**Avis sur le projet de construction
d'une centrale photovoltaïque au sol à Bologne (52),
porté par la société SOLEFRA36 SAS**

n°MRAe 2022APGE88

Nom du pétitionnaire	SOLEFRA36 SAS
Commune	Bologne
Département	Haute-Marne (52)
Objet de la demande	Construction d'une centrale photovoltaïque au sol
Date de saisine de l'Autorité Environnementale	01/06/22

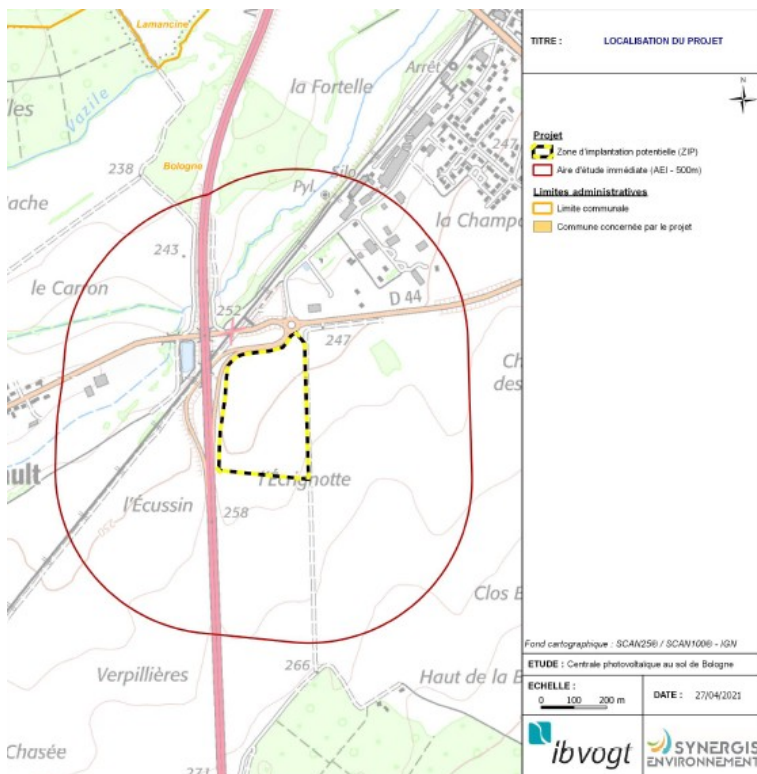
Les panneaux seront fixes, montés sur des structures métalliques légères et inclinées à 15°. L'arrête inférieure des tables est à 1 m du sol et l'arrête supérieure est à 3,10 m du sol. Une distance minimum de 2,4 m est prévue entre chaque rangée afin de réduire au maximum l'effet d'ombre portée avec la rangée précédente. Chaque panneau sera fixé au sol par des pieux battus en acier galvanisé enfoncés dans le sol. L'Ae fera des remarques sur ce point au regard des risques d'impact sur la nappe d'eau souterraine (voir point 3.4. ci-après).
